Keuringsverslag van een elektrische laagspanning- en zeer lage spanningsinstallatie

NIET CONFORM

Straatnaam Schoolstraat
Huisnummer 8
Busnummer -
Postcode 1910
Gemeente KAMPENHOUT
Land België

Controlebezoek van een huishoudelijke installatie volgens (KB 08/09/2019) - AREI Boek 1- 6.5. en 4.2.4.3.

Afbeelding schakel- en verdeelbord:

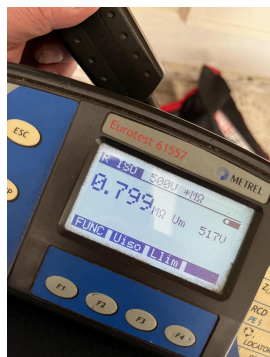
- I1.01 Eéndraadschema van de installatie is niet aanwezig. (Boek 1 Afdeling 2.12 - 2.13 en 3.1.2)
- I1.03 Situatieschema van de installatie is niet aanwezig. (Boek 1 Afdeling 2.12 - 2.13 en 3.1.2)

- I2.03 De continuïteit van equipotentiaalverbindingen en/of beschermingsgeleiders zijn niet gewaarborgd. (Boek 1 Onderafdeling 5.3.5.3.G. en 5.4.3.5)
- I2.04 De spreidingsweerstand is groter dan 30 Ohm en kleiner dan 100 Ohm, maar de aanvullende maatregelen met betrekking tot de differentieelstroombeschermingsinrichtingen zijn niet uitgevoerd. (Boek 1 Onderafdeling 4.2.3.2. en 5.4.2.1.)

- I4.01 Hoofdequipotentiale verbinding(en) niet verwezenlijkt. (Boek 1 Onderafdeling 5.4.4.1. en 5.1.6.2)
- I5.01 De aanduiding van de stroomkringen en/of apparatuur, aansluitklemmen, enz dient aangebracht of vervolledigd te worden. (Boek 1 Onderafdeling 3.1.3.1. en 3.1.3.3.A. en 5.1.6.1)

- I6.04 Een differentieelstroombeschermingsinrichting met een gevoeligheid van 30mA is te plaatsen voor installaties van badkamer, wasmachine, vaatwas, droogkast en/of gelijkaardige toestellen. Deze dient ondergeschikt te zijn aan de hoofddifferentieelstroombeschermingsinrichting (Boek 1 Onderafdeling 7.1.4.3. en 4.2.4.3.)

- I8.07 Leidingen zijn te bevestigen met aangepaste bevestigingsmiddelen. (Boek 1 Onderafdeling 5.2.2. en 5.2.9.)
- I9.03 Loshangend elektrisch materieel dient degelijk bevestigd te worden. (Boek 1 Afdeling 1.4.1. & 1.4.2)
